opvragen stukken aanvraag wateractiviteit onderbemaling en peilverlaging t.o. Koningspade 36 Hoogwoud

Van: " "
Verzonden: dinsdag 20 januari 2026 13:21
Aan: " " <@hhnk.nl>; " " <@hhnk.nl>; " "
" " <@hhnk.nl>; " " <@hhnk.nl>
Cc: " " <@hhnk.nl>
Onderwerp: NHD vr 16 jan 2026 peilafwijking bollenteelt Hoogwoud
Bijlage(n): NHD do 15 jan 2026 Hoogwouders maken zich ernstige zorgen om bollenteelt rond hun perceel.
'Gemeente Opmeer moet handhaven'.pdf, NHD vr 16 jan 2026 peilafwijking bollenteelt Hoogwoud.PNG

tijdelijke schot voor regelen water niveau publiceerbaar

OAF-Q-103476

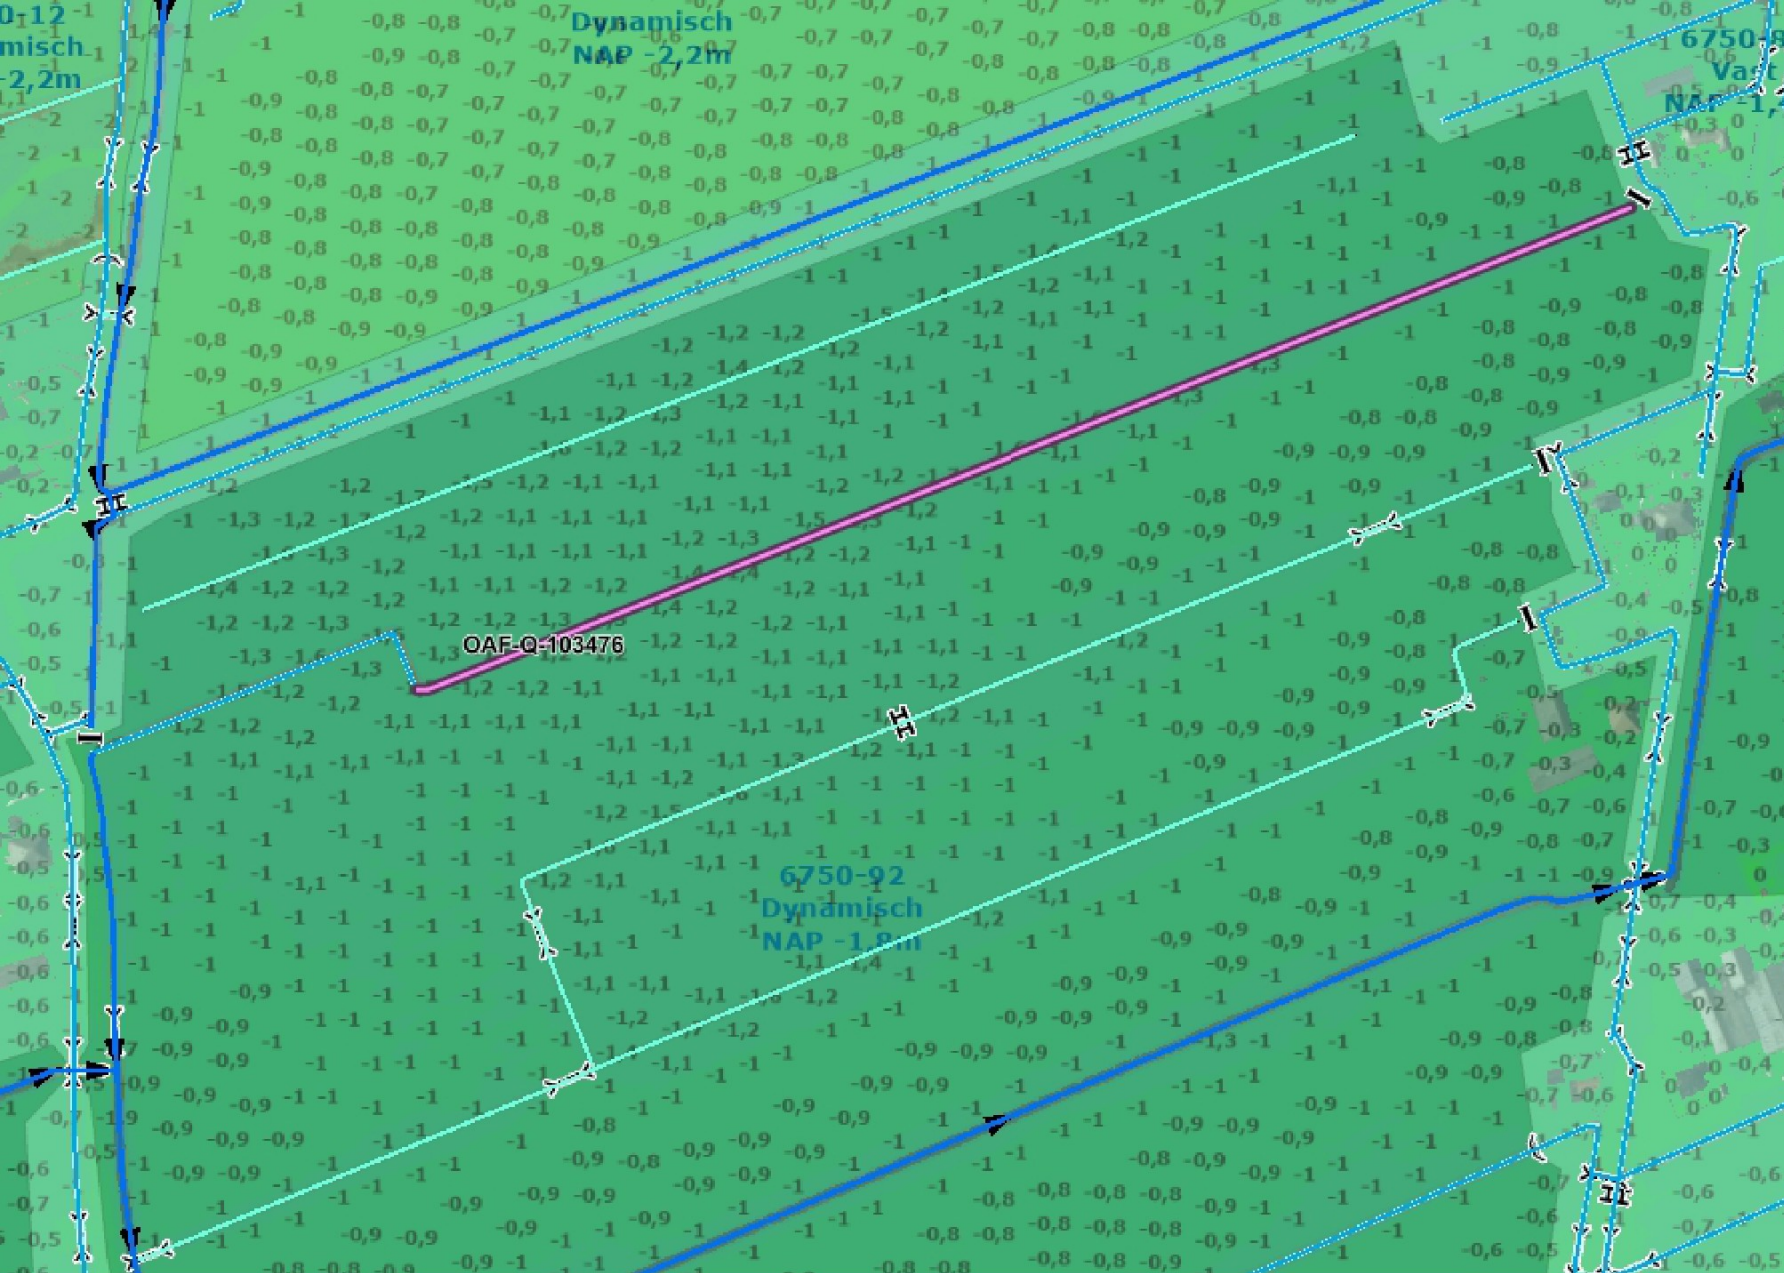
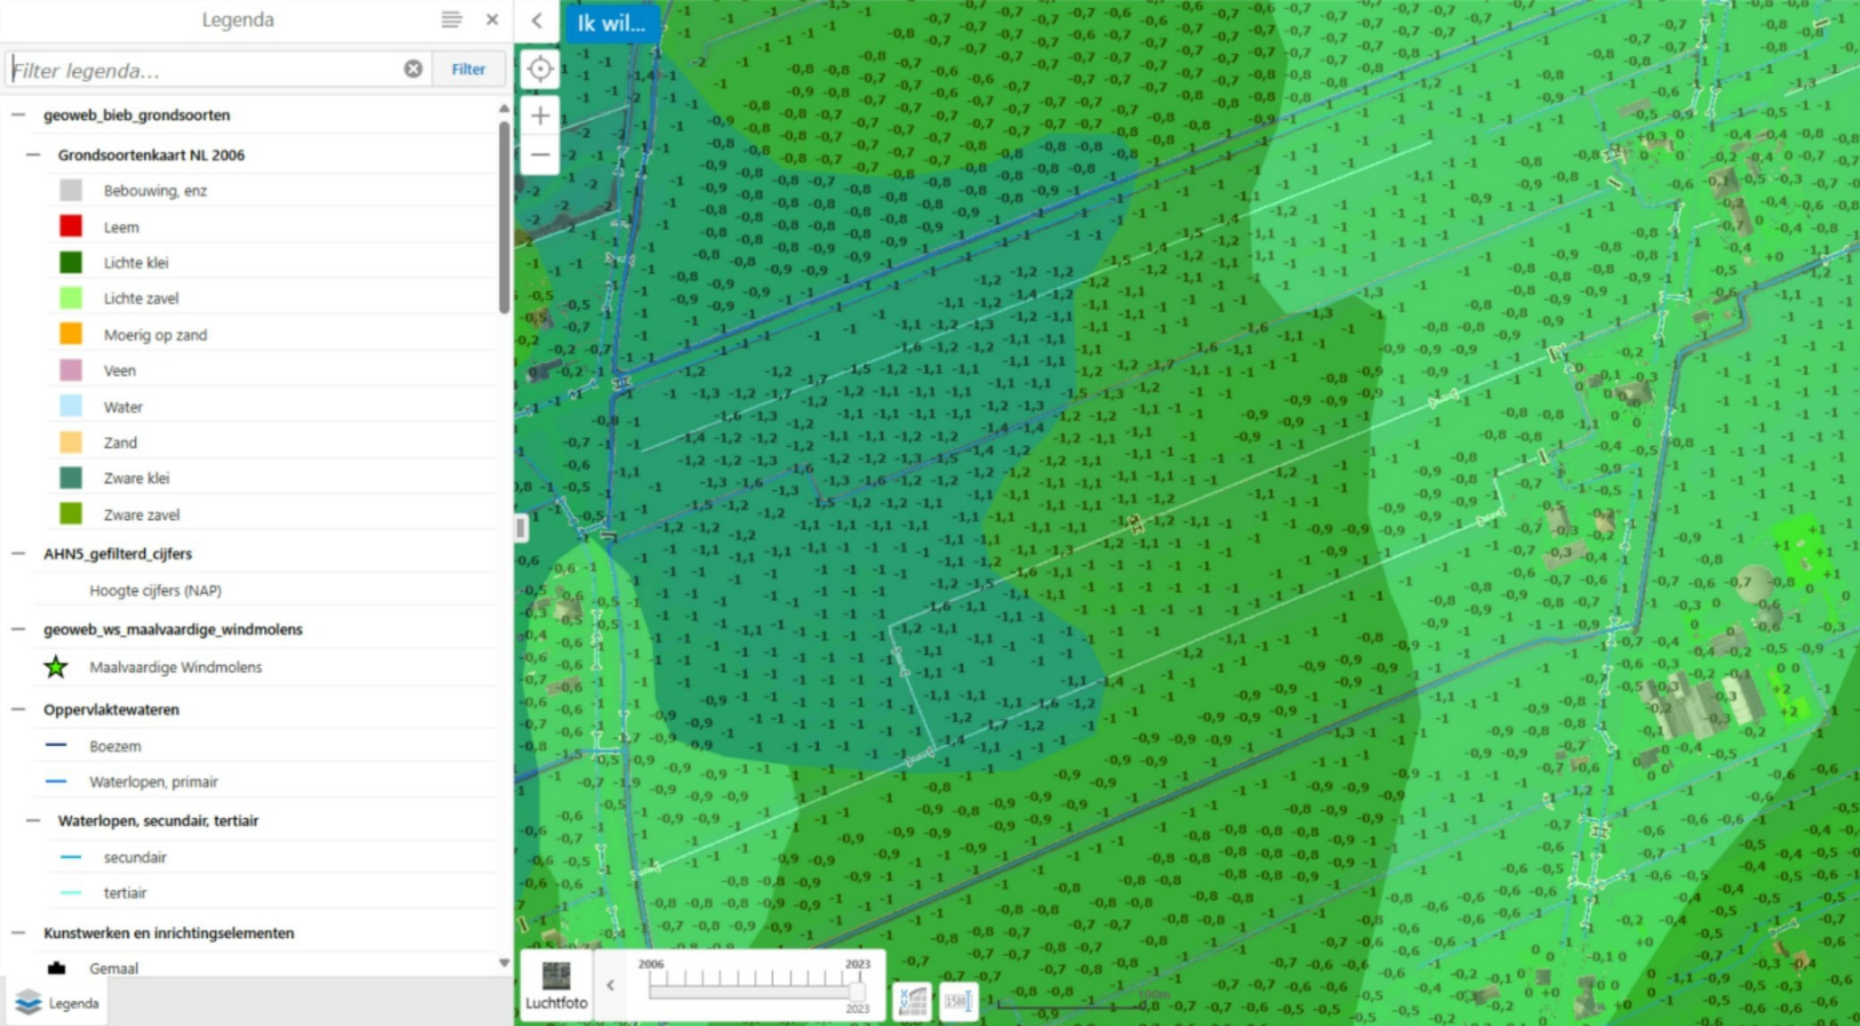
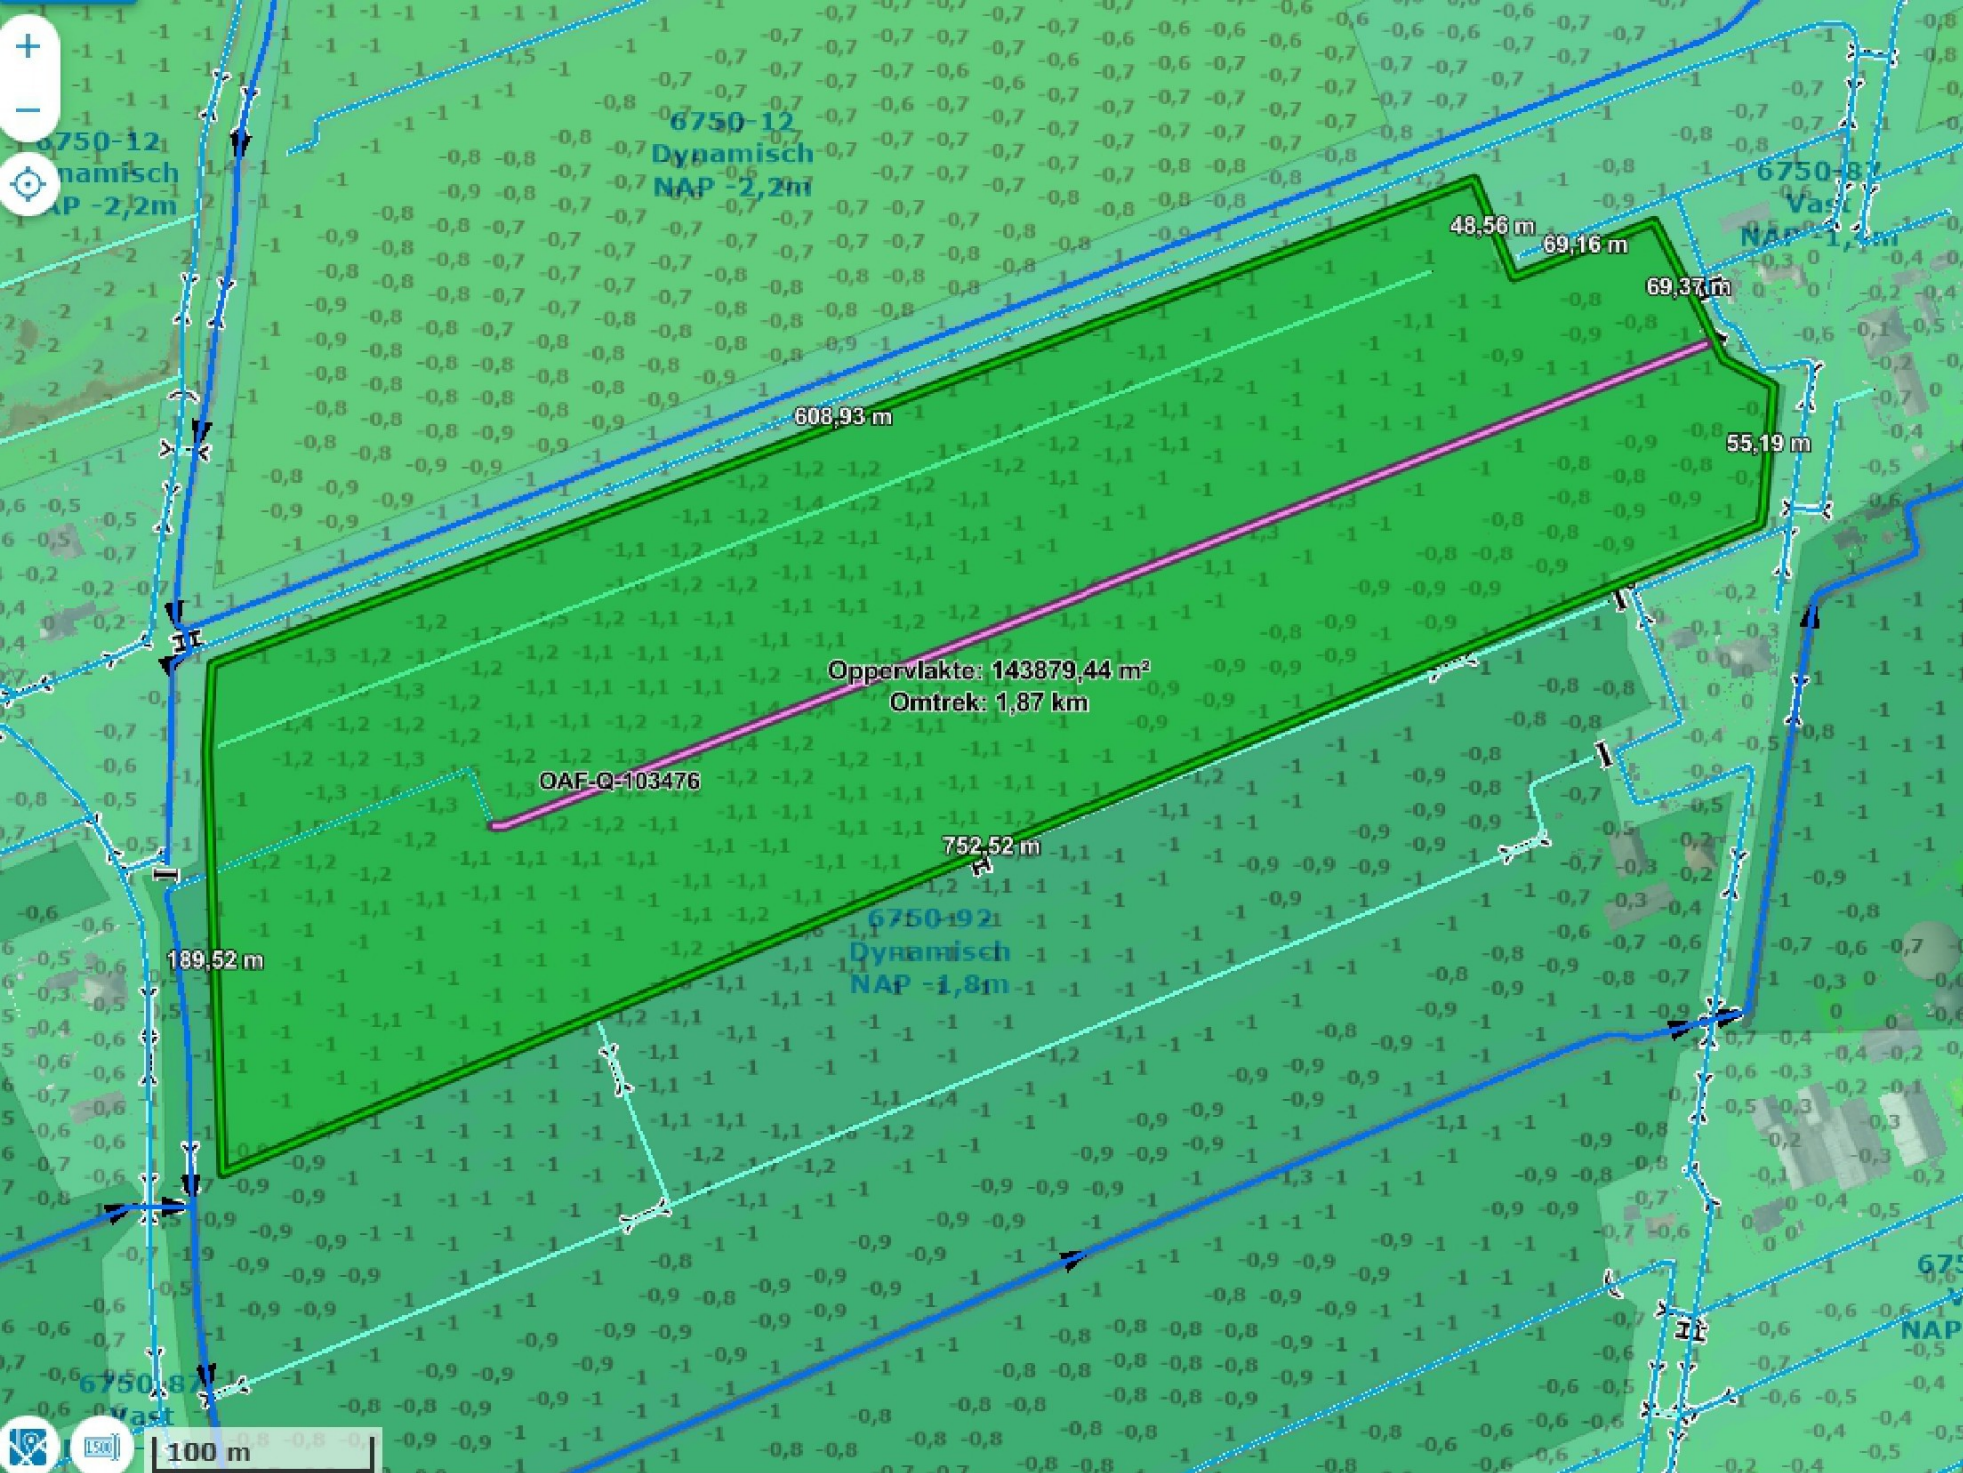
Op grond van onze vigerende 'Beleidsregels Peilafwijkingen 2009' mag bij een reizende bollenkraam (zoals hier) een maximale drooglegging worden toegestaan van 1,20 m.
Voor de gemiddelde maaiveldhoogte van deze aangrenzende percelen ga ik uit van NAP-1,1 m. Het plangebied zit binnen peilgebied 6750-92 met een streefpeil van NAP-1,80 m.
Het maximale onderbemalingspeil mag daarom NAP-2,30 m zijn. Dus 0,50 m onder het streefpeil.

De afvoercapaciteit (pomp) vanuit de onderbemaling mag maximaal omgerekend 8 m3/min/100 ha zijn.
Het gebied van de onderbemaling stel ik op 14,4 ha. Daaruit volgt dan een maximale afvoer-/pompcapaciteit van 14,4 : 100 x 8 = 1,152 m3/min = 19,2 l/sec.

De hoogte van de verplichte terugloopvoorziening zou ik stellen op NAP-1,60 m, dus 20 cm boven streefpeil.
